Ведомость чертежей основного комплекта

Изменение 1 внесено на основании замечаний Госстройэкспертизы и разрешения на внесение изменений №86-25 от 10.02.25, выданных Государственным предприятием "НИИ Белгипротопгаз".

5.4-24.253-ЭМ						5			
Модернизация узла учета газорегуляторного пункта производственной базы Белорусской АЭС, расположенного по адресу: Островецкий район, Ворнянский с/с									
1	5	-	86-25		02.25	ГРП	С	1	5
Разработал	Луцинский			11.24					
Проверил	Шпилея			11.24					
ГИП	Каленик			11.24					
Н.контр.	Шпилея			11.24	Общие данные				
Утвердил	Сайко			11.24

Составлено: 02.25
 Проверено: 02.25
 Разработано: 02.25
 Проверено: 02.25
 Исполнено: 02.25

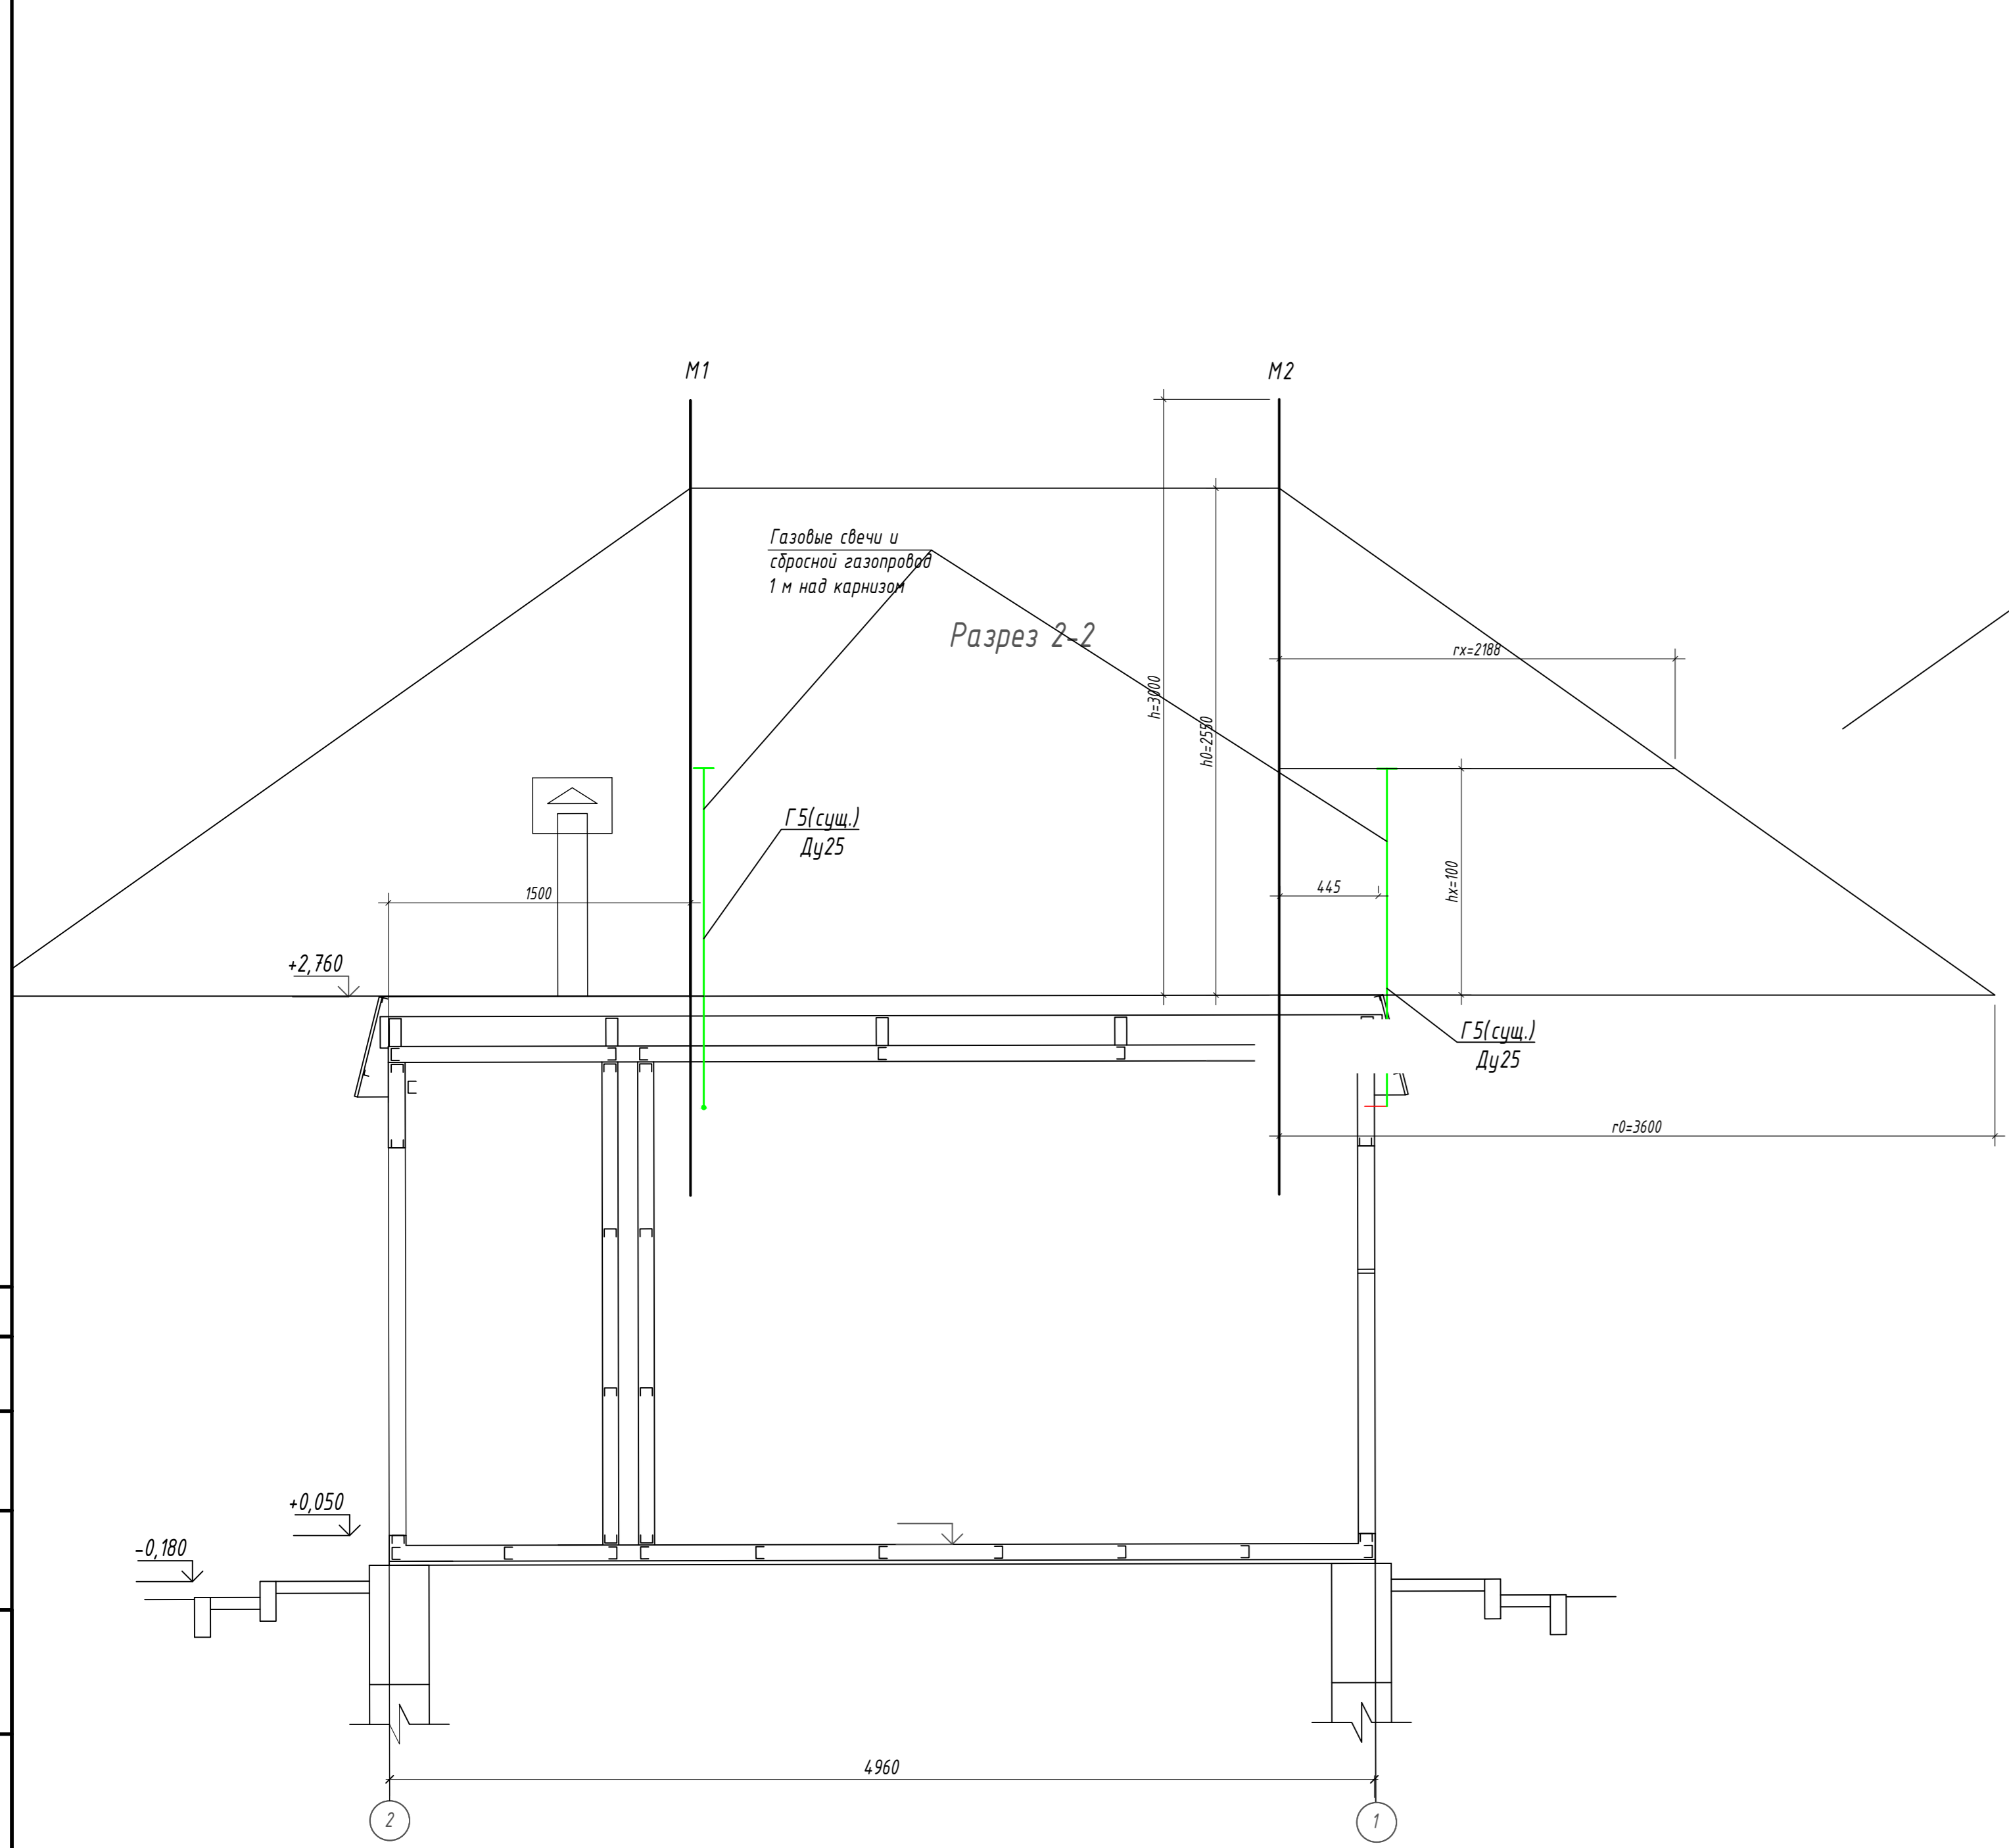
Учитывая характеристики вышеуказанного здания, принят II уровень молниезащиты. В качестве внешней СМЗ ГРП, отведения тока молнии от точки поражения до земли и рассредоточения его в землю запроектированы два молниеприемника на стене здания высотой 4,0 м каждый, являющиеся двойным стержневым молниеотводом, соединенным с существующим наружным искусственным заземлителем.

Для внутренней молниезащиты проектом предусмотрена установка УЗИП комбинированного типа I+II.

двойной стержневой молниеотвод									
стержни	h, м=	3							
расстояние между стержнями	L, м	4,85							
объект	hх, м=	1,0							
надежность защиты	Высота молниеотвода h, м	Максимальное расстояние, на котором молниеприемники будут друг с другом взаимодействовать Lmax, м	Расстояние на котором не будет провиса в центре LO, м	Высота конуса, h0, м	Радиус конуса, r0, м	Высота зоны в центре hс, м	Максимальная полуширина зоны гх, м	Расстояние на которое каждый молниеприемник действует на другой Lх, м при hх>hс	Ширина горизонтального сечения в центре гсх, м
	0,9 от 0 до 100	17,25	7,5	2,55	3,6	2,55	2,188235294	2,425	2,188235294
